H27-B-1深度74.36~74.50m 最新活動面の深度 (No.最-23) を変更

H27-B-1深度74.36~74.50m 最新活動面の深度 (No.最-23) の変更に伴い走向・傾斜 (No.最-24) を変更

H27-B-2 深度120.63~120.65m 最新活動面の位置 (No.最-27) を変更

H27-B-1 深度74.36~74.50m 薄片観察 最新活動面の認定その1

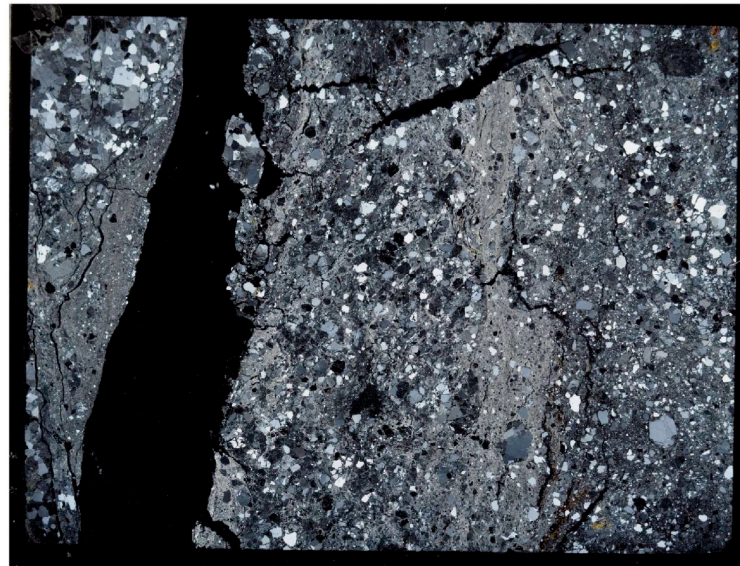
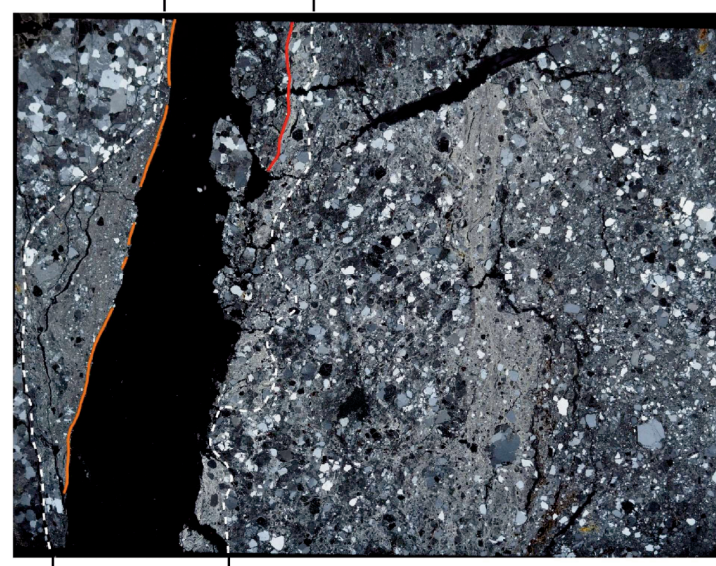
- ・深度74.36mにおける断層面α沿いの④ゾーンでは、他の構造に切られていないY面A及びY面Bが認められる。その分布を以下に示す。
- ・Y面Aは直線性に富み、連続性に富む。割れ目沿いのため、一部でしかトレースできない。細粒部を伴う。
- ・Y面Bは直線性に富み、連続性に富む。Y面Aより直線性・連続性に富む。細粒部を伴う。
- ・以上のことから、Y面Bを最新活動面と認定した。

ボアホールカメラ展開画像との対比結果 (H27-B-1 深度74.36~74.50m)

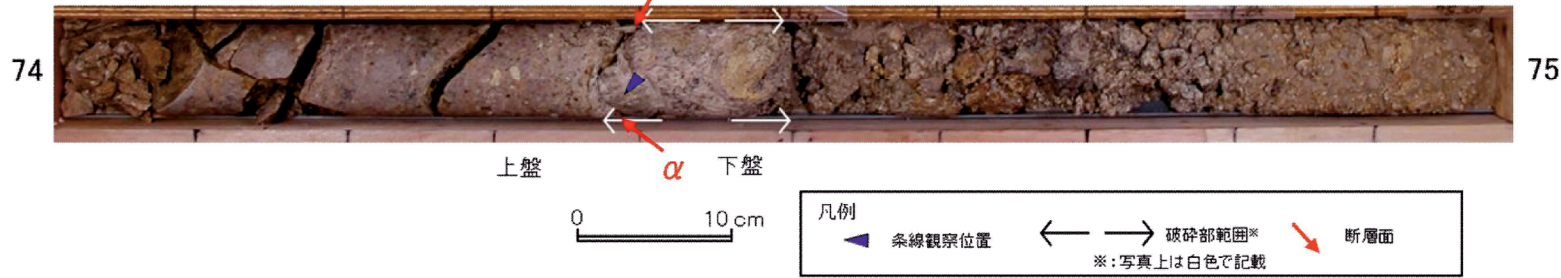
- H27-B-1深度74.36~74.50mの破碎部において、深度74.36mの断層面 (断層面α) に対応する走向・傾斜の計測結果に変更した。

- H27-B-1 孔 深度74.36~74.50mの破碎部の断層面αの走向・傾斜はN15° E85° Wである。

図2 H27-B-1孔を通る断面図(模式図)

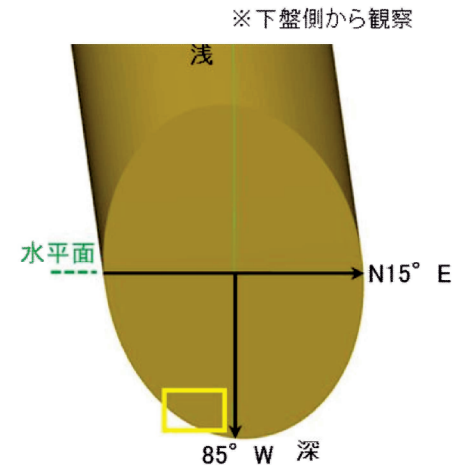
H27-B-1深度74.36~74.50m 最新活動面の深度 (No.最-23) の変更に伴い条線 (No.最-25) を変更

- 変更後の最新活動面において、条線観察を行った結果である54Rに変更した。

コア写真

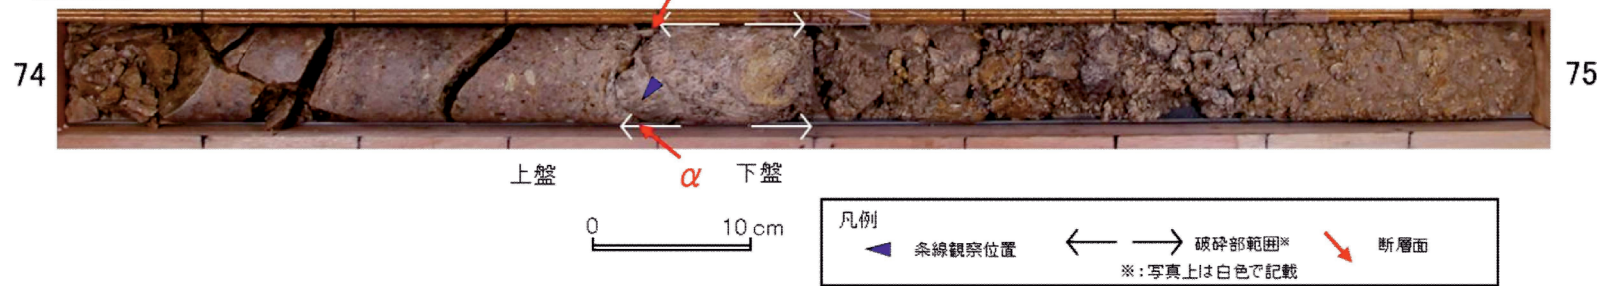
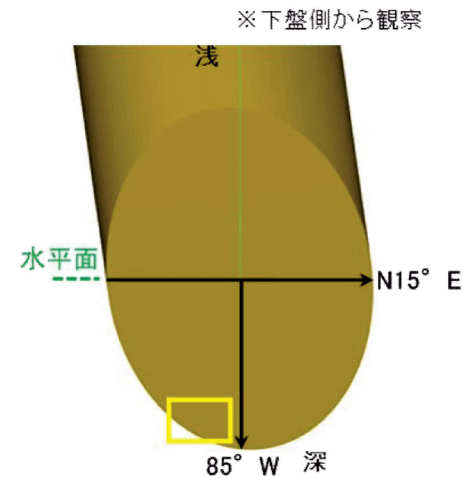
H27-B-1深度74.36~74.50m 最新活動面の深度 (No.最-23) の変更に伴い条線 (No.最-25) を変更

- 変更後の最新活動面において、条線観察を行った結果である54Rに変更した。

非モデル化破砕部 薄片試料観察 (H27-B-2 深度120.65m)

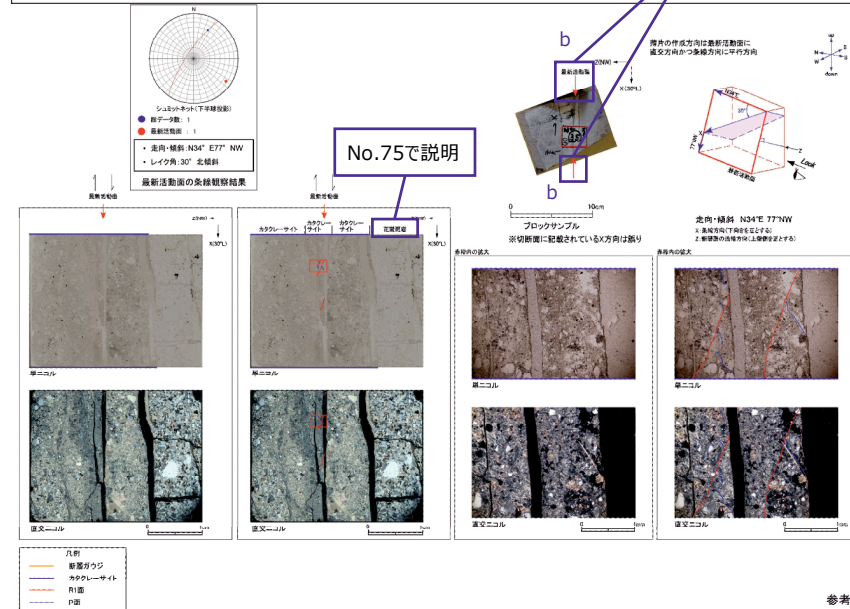
- ・最新活動面を120.65mの幅狭いオリーブ灰色部の上端に変更（No.最-27）
（深度差1cm以下のため、深度標記は変更なし）

H27-B-2 深度120.63~120.65m 最新活動面の位置 (No.最-27) を変更

H27-B-2のボーリングコア(深度120.65m)から採取した薄片試料の観察結果によれば最新活動面の変位センスは、左ずれを伴う逆断層である。
